Název zakázky : Výstupní-TTV

ZL č.4

NÁZEV ZMĚNY / ROZPOČTU : TTV-přeložky IS Vodafone u TTV č.110 a 111

POPIS / SCHEMA :

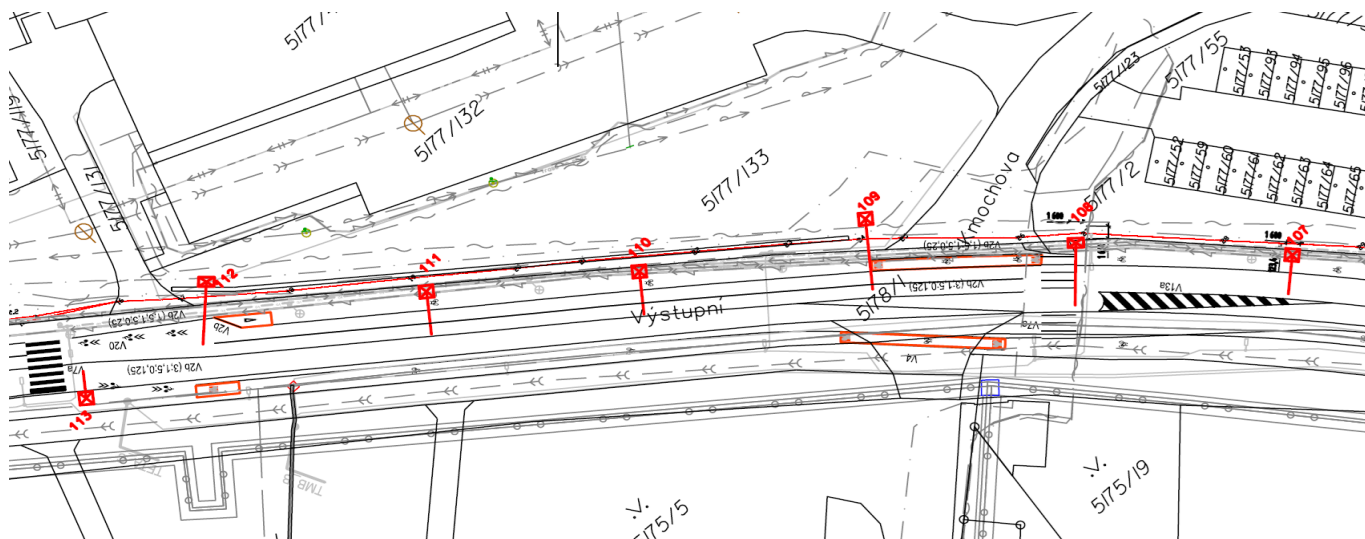
1) VPC-navýšení stávající položky č.1-hloubení nezapažených jam-celkem **31,5 m3**

2) VCP-zpětné zásypy-písek-tl.10 cm+zemina-60 cm+folie-dle SoD-položky SoD č.14 a 16-délka celkem **45 bm**

PŘÍČINA / DŮVOD : Na základě zjištěných skutečností a kolizí nových základů TTV č. 110 a 111 a stávajících IS Vodafone musí dojít k přeložení IS Vodafone a vymístění mimo pozice nových základů TTV. Optické kabely IS Vodafone musejí být v celkové délce 45 bm ručně vykopány a přeloženy do nově vykopaných rýh, které se nacházejí mimo pozice nových základů TTV č. 110 a 111. Hloubka výkopů stávajících rýh a nových rýh je 0,7 m a šířka 0,5 m, délka 2*45 bm. Přeložené kabely budou zasypany 10 cm písku a opatřeny výstražnou folií-délka 45 bm. Tyto postupy byly odsouhlaseny správcem IS Vodafone.
